Meie 28.02.2025 nr 7.1-1/25/3123-2

Saaremaa vald Upa küla Upa-Tahula tee ristumiskoha ehitamise nõuded

Joonis 1. Ristumiskoha pikikaldete kujundamine

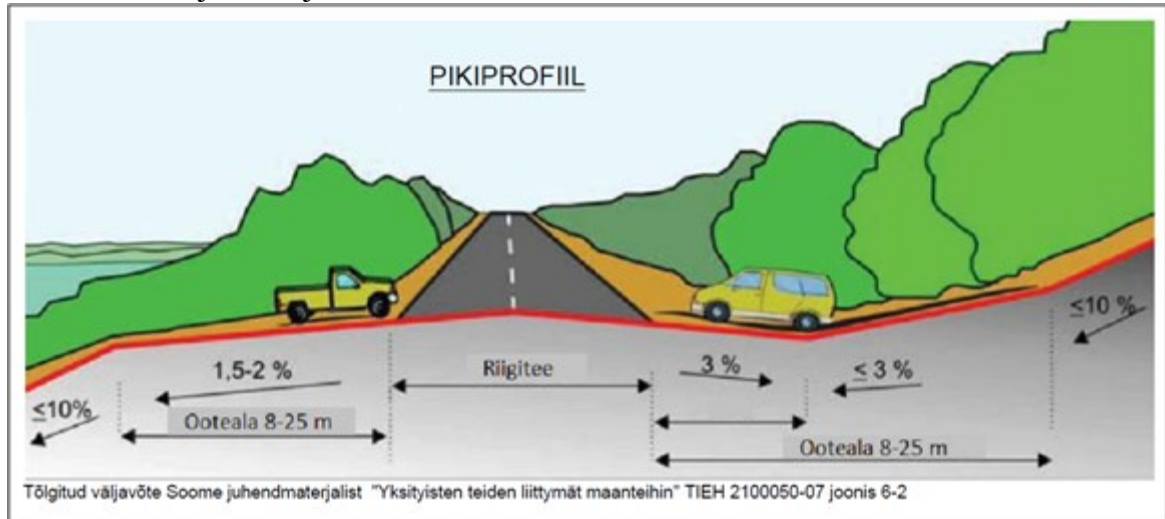
- Ristumiskoha plaanilahenduse koostamisel lähtuda Transpordiameti tüüpjoonise II põhimõtetest. Lubatud pöörderaadiused vajadusel anda kolmetsentrilise raadiusega. Pöörderaadiused määrata liikluskoosseisu kõige ebasoodsama sõiduki pöördekoridoride järgi. Kujutada pöördekoridorid joonistel.
- Ristumiskoht projekteerida riigiteega võimalikult täisnurga all. Ristumiskoha pikikalded määrata vastavalt alltoodud joonise põhimõtetele arvestusega, et riigitee alusele maale sademeveett üldjuhul ei juhitata.
